Mindre endring av reguleringsplan for Steimosletta

ArealplanID: 201804

Forslagstiller: Handelseiendommer AS

Dato: 14.06.2022, rev. Alvodal kommune.

Figur 2 Kartet viser gjeldende reguleringsplan.

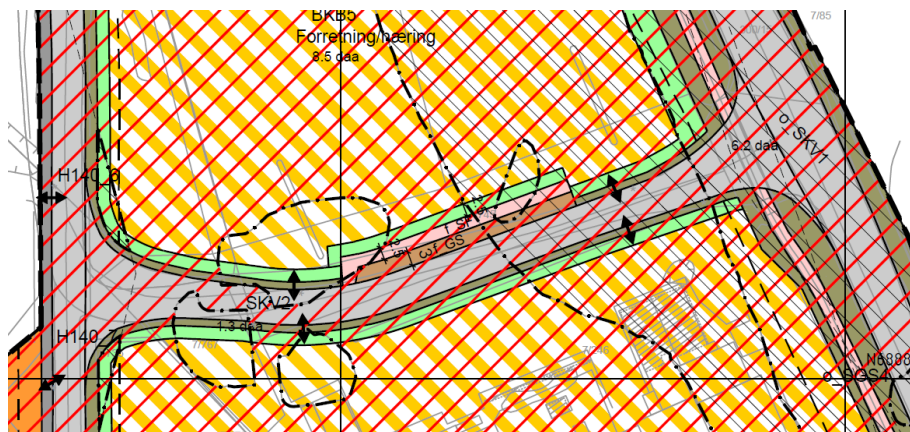
Det er gjort følgende endringer på plankartet:

- f_GS er forslag til ny bussholdeplass. Bussholdeplassen reguleres med 3m bredde
- f_SF er forslag til nytt fortau, i tilknytning til bussholdeplassen. Fortauet reguleres med 2,5m bredde.
- Grøntområder som fjernes på grunn av fortau og busslomme erstattes med lik størrelse bak fortauet. Endringen medfører ikke reduserte grøntarealer innenfor planområdet.
